ELEKTRISCHE INSTALLATIES OP LAAGSPANNING EN OP ZEER LAGE SPANNING (Boek 1 - KB 08/09/2019)

Plaats controle:	Gentsesteenweg 204, 8500 KORTRIJK		
EAN-code installatie:	/		
Tarief teller(s):	/	Private HS-cabine:	Neen
Nummer teller(s):	/	DNB:	Fluvius
Index teller(s):	/	Type lokaal:	Kantoor
Type installatie:	Werkeenheid

Overeenkomstig de voorschriften van Boek 1 – Installaties op laagspanning en op zeer lage spanning – Interne procedure QPRO/ELE/001			
Type controle:	Controlebezoek (6.5)		
Datum uitvoering:	☐ Vóór 01/10/1981	☒ Na 01/10/1981 en vóór 01/06/2020	☐ Na 01/06/2020
Nota's:	Zie rubriek "VASTSTELLINGEN - Opmerkingen"		
Afwijkingen (Deel 8):	Niet toegepast		
Herkeuring op verslag:	/

Vereenvoudigd situatieplan of foto/schema van de (elektrische) installatie:

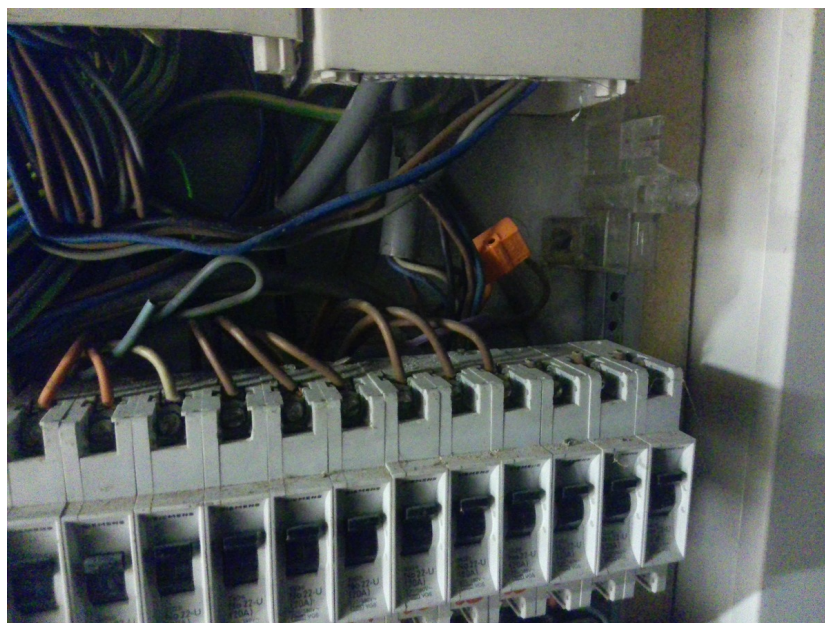
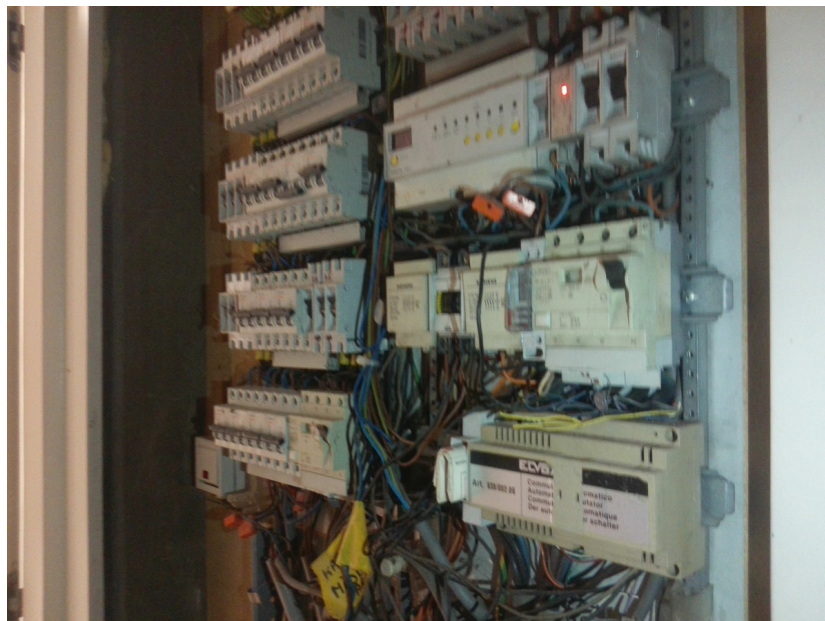
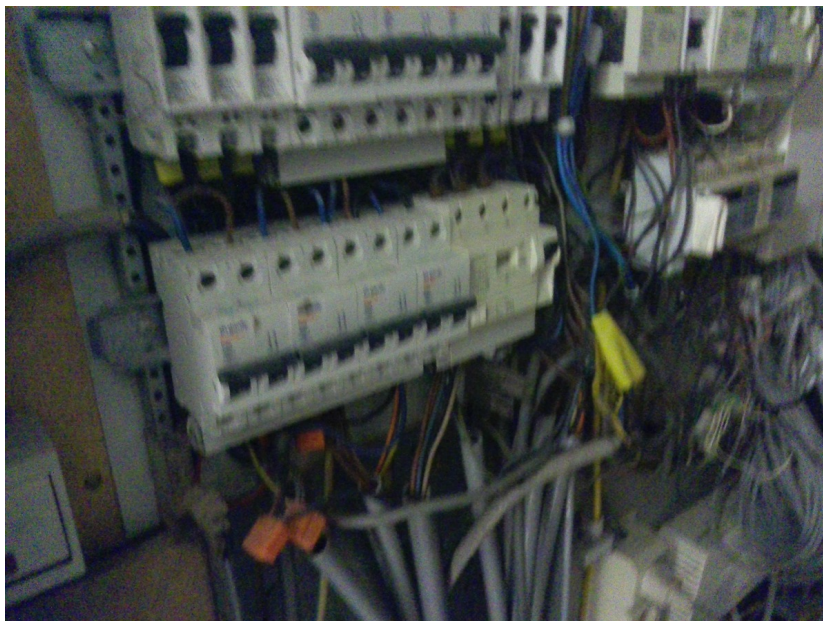
<u>Inbreuken elektrische installatie:</u> 7.02. - De regels van goed vakmanschap moeten algemeen toegepast worden. (Boek 1, Onderafdeling 1.4.1.2) Uitleg VERPLICHT: ZIE FOTO AFGEPKNIPTE DRADEN OP AUTOMAAT IN ALSB 1 7.04. - De schakelaars, contactdozen of affakdozen moeten herschikt en/of opnieuw bevestigd worden volgens de regels van goed vakmanschap. (Boek 1, Onderafdeling 1.4.1.3.) 7.05. - De verbindingen zijn niet uitgevoerd volgens de regels van goed vakmanschap. (Boek 1, Afdeling 5.2.6.) De verbindingen mogen enkel uitgevoerd worden in schakel- en verdeelborden, verbindings- of affakdozen, aan de klemmen van schakelaars of contactdozen, of in plafonddozen. (Boek 1, Onderafdeling 5.2.6.1.) 7.23. - De verlengsnoeren met een koppelcontactstop of tafelcontactdoos met of zonder haspel moeten aangewend worden overeenkomstig hun bedoeld gebruik (de verbinding in vaste aansluiting is niet toegelaten). (Boek 1, Onderafdeling 5.3.4.7.)
